Aan Gemeenteraad Westervoort
C.C. College B&W
Van Natasja Zak
E-mailadres n.zak@natuurmonumenten.nl
Datum 28 oktober 2025
Onderwerp Stedenbouwkundig plan Westervoort-Noord

De realiteit, zoals nu zichtbaar in het Stedenbouwkundig plan, valt echter fors tegen:

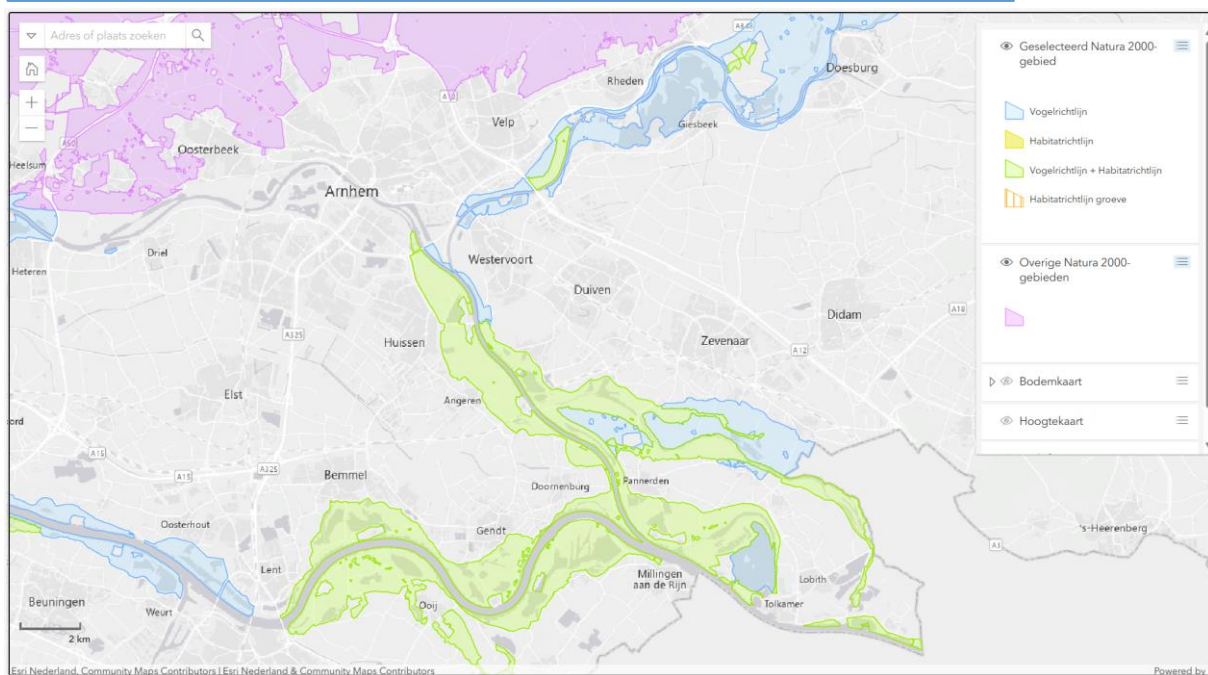
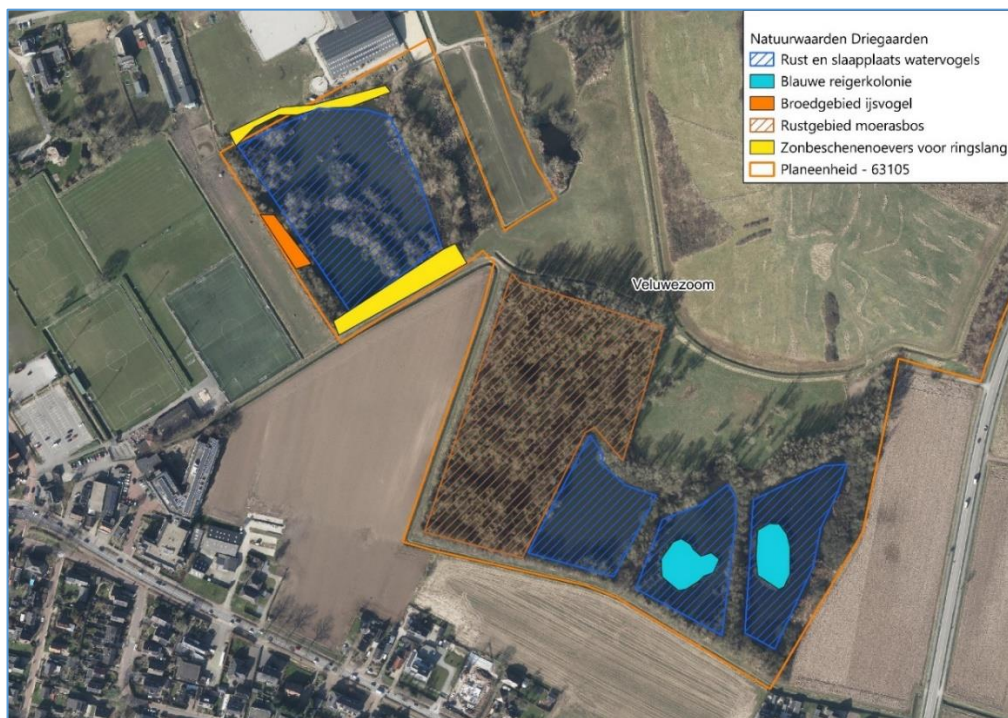
Typerend voor de Driegaarden zijn de kleiputten, en een stuk moerasbos. De kleiputten hebben door het afgeschermd karakter een belangrijke functie als rust- en broedplaats voor diverse watervogels, reptielen en vleermuizen. De vogels rusten overdag in de beschutte omgeving van de kleiputten en foerageren in de avond langs de IJssel. Ze pendelen zo heen en weer tussen de kleiputten en de uiterwaarden, die onderdeel zijn van N2000 gebied Rijntakken. Daarmee is er een directe link tussen de instandhoudingsdoelstellingen van N2000 en de kleiputten. (zie afbeeldingen).
